Mission régionale d'autorité environnementale

**Avis sur le projet de parc éolien de la Nacelle
sur les communes de Jasseines, Donnement et Balignicour (10)
porté par la Société EOLE LA NACELLE**

Nom du pétitionnaire	Société EOLE LA NACELLE filiale de la société TTR Energy
Communes	Jasseines, Donnement et Balignicour
Département	Aube (10)
Objet de la demande	Demande d'autorisation environnementale de construire et d'exploiter un parc éolien de 22 aérogénérateurs et 8 postes de livraison.
Date de saisine de l'Autorité environnementale	03/12/2025

Figure 2: Implantation du projet

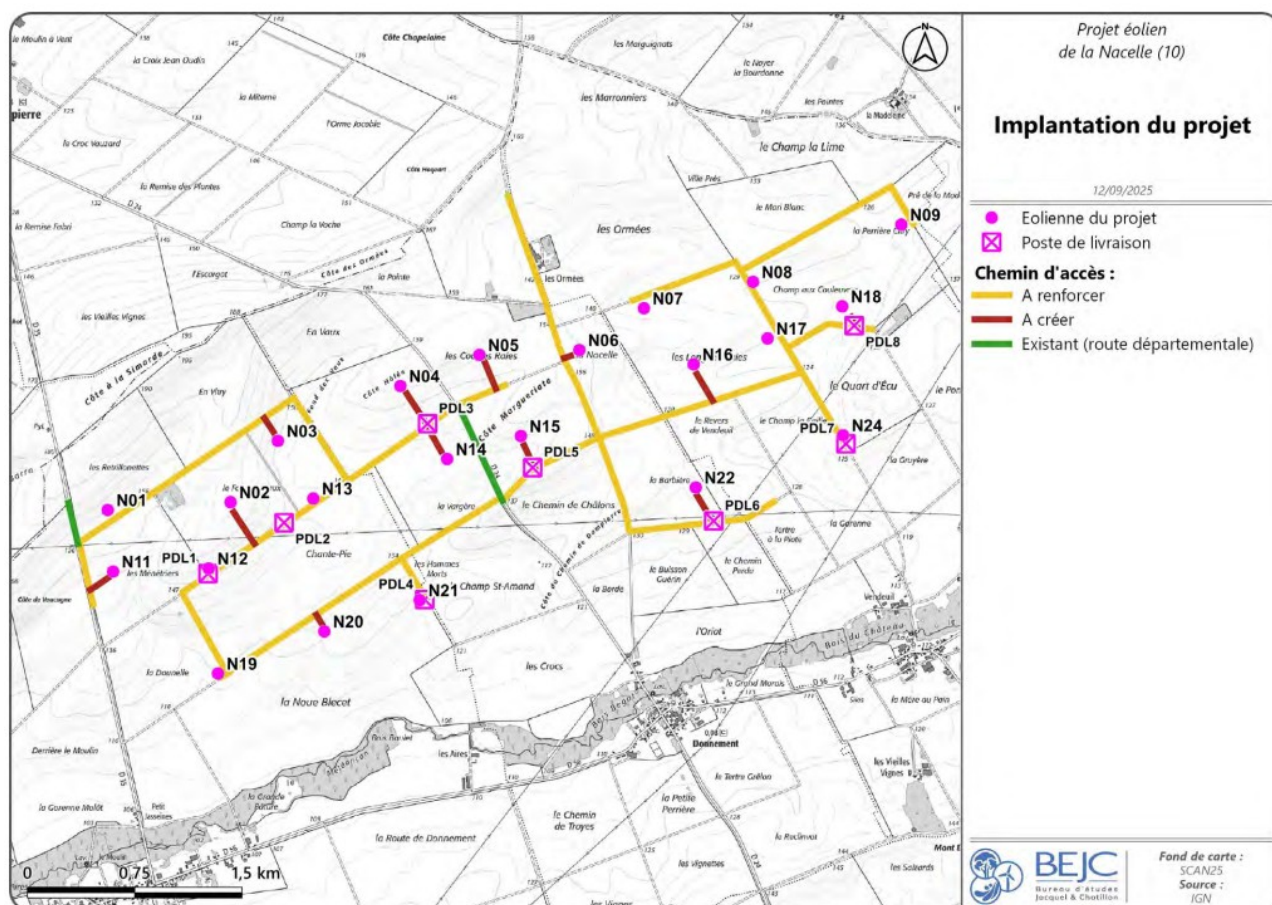
Toutefois, l'Ae relève que, parmi les 22 éoliennes du projet, seules 14 respectent la préconisation d'un éloignement minimal de 200 m en bout de pale par rapport aux haies et boisements. Pour certaines machines, notamment N3 et N12, cette distance est réduite à environ 50 m, et demeure inférieure à 100 m pour les éoliennes N13 et N19. Ces implantations rapprochées génèrent un risque de collision qualifié de modéré pour les chiroptères. Le dossier indique que ce risque est atténué par la mesure MR-2 de la séquence ERC, reposant sur une garde au sol des pales supérieure à la hauteur de vol de la majorité des espèces de chiroptères concernées par les sites Natura 2000. L'Ae souligne néanmoins que les éoliennes ont une hauteur totale en bout de pale de 174 m, 180 m ou 200 m, un diamètre du rotor de 136 à 150 m et une garde au sol de 38, 44 ou 50 m.

L'Ae constate que pour plusieurs éoliennes, cette hauteur ne respecte pas la garde au sol de 50 m recommandée par la Société française pour l'étude et la protection des mammifères¹⁵ (SFEPM) pour des éoliennes dont le diamètre du rotor est supérieur à 90 m.

- **respecter un éloignement minimal de 200 m en bout de pale par rapport aux haies et boisements ;**
- **retenir pour toutes les éoliennes dont le diamètre du rotor est supérieur à 90 m des modèles d'éoliennes permettant cette garde au sol minimale de 50 m.**

Sensibilités avifaunistiques en Champagne-Ardenne selon le SRE

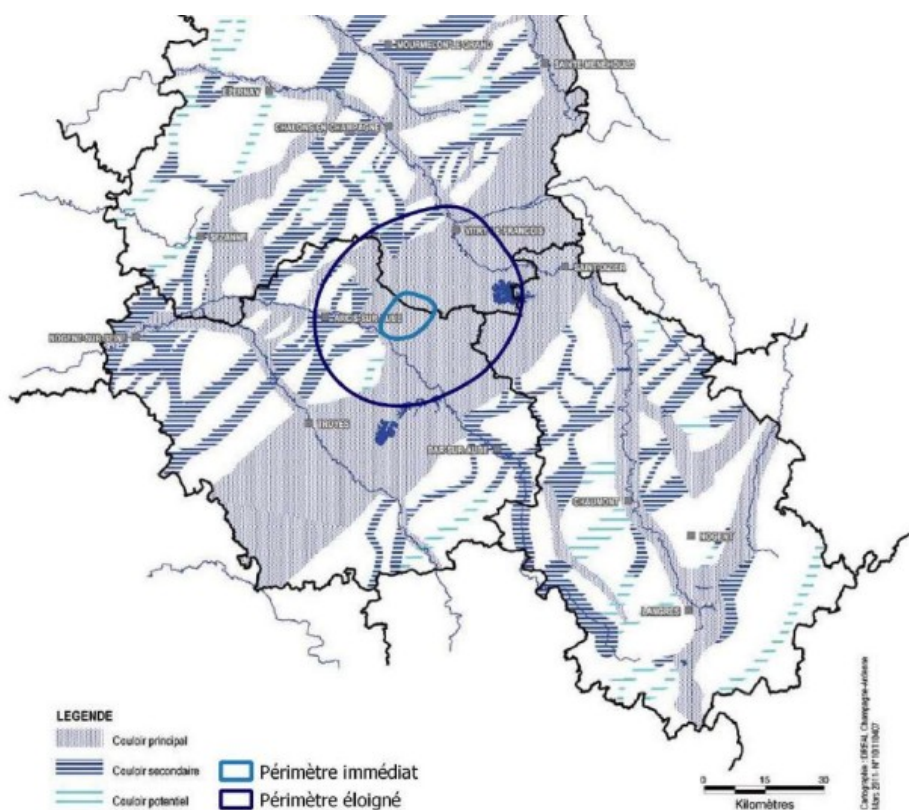
Avifaune migratrice : Le projet est implanté dans un couloir de migration principal, tel qu'identifié par le schéma régional éolien de Champagne-Ardenne (2012).

En période de migration, le secteur est utilisé à la fois comme axe de transit et comme zone de halte, avec des effectifs parfois significatifs, notamment pour les rapaces et certaines espèces à enjeu de conservation. Bien que la migration soit qualifiée de diffuse à l'échelle locale, l'Ae souligne que cette caractéristique n'exclut pas un risque accru d'interactions avec les infrastructures éoliennes, en particulier dans un contexte de forte densification éolienne existante et projetée.

L'Ae s'est également interrogée sur l'impact cumulé des nombreux parcs existants ou futurs en particulier sur la Grue cendrée et sur le Faucon crécerelle. ***Elle recommande au pétitionnaire de prendre l'attache des services de la Direction régionale de l'environnement, de l'aménagement et du logement (DREAL) Grand Est afin de vérifier si une demande de dérogation à la réglementation sur les espèces protégées est nécessaire ou non, et de joindre l'avis de ce service au dossier d'enquête publique.***

Contexte éolien au 1 décembre 2024 dans un rayon de 20 km

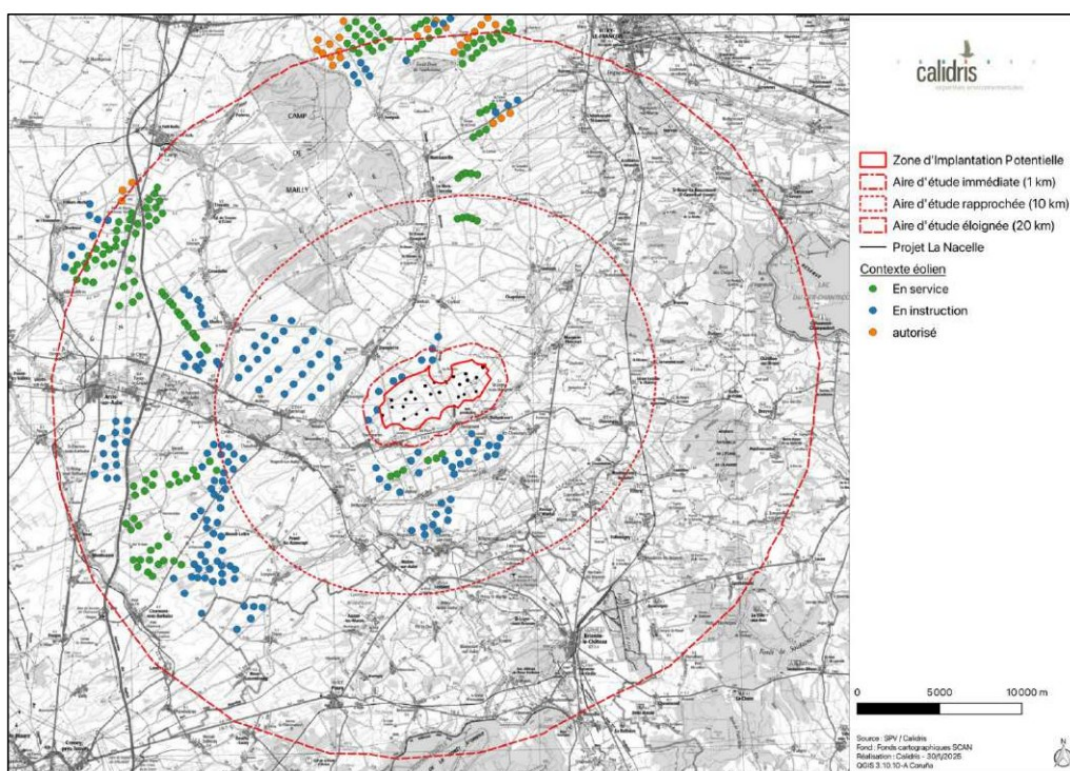
Le projet se situe également à proximité d'un parc en exploitation (parc éolien de Jasseines - 6 éoliennes). Ce dernier fait par ailleurs l'objet d'un projet de très forte extension avec 27 nouvelles machines (projet éolien des Trois Côtes). La densification envisagée sur ce secteur de l'est aubois autour de la vallée du Meldançon, qui ne compte à ce jour que 6 éoliennes, est donc très importante.

Si le dossier indique que, à l'exception de la ferme des Orméés, les lieux de vie conservent un espace de respiration supérieur à 105° dans un rayon de 5 à 10 km, l'Ae relève que plusieurs communes (Jasseines, Donnemont, Morembert, Vaucogne) ainsi que la ferme des Orméés présentent déjà un indice d'occupation de l'horizon supérieur à 180° avant projet, du fait des parcs existants et des projets en instruction. Cette situation confère aux effets cumulés paysagers une importance particulière.

- ***renforcer l'analyse des effets cumulés paysagers, en intégrant l'ensemble des projets existants, autorisés et en instruction dans un rayon de 30 km ;***
- ***mieux expliciter les choix d'implantation au regard des enjeux patrimoniaux et du cadre de vie ;***
- ***présenter les modalités de suivi de la perception paysagère, afin d'apprécier l'évolution du cadre de vie dans le temps.***
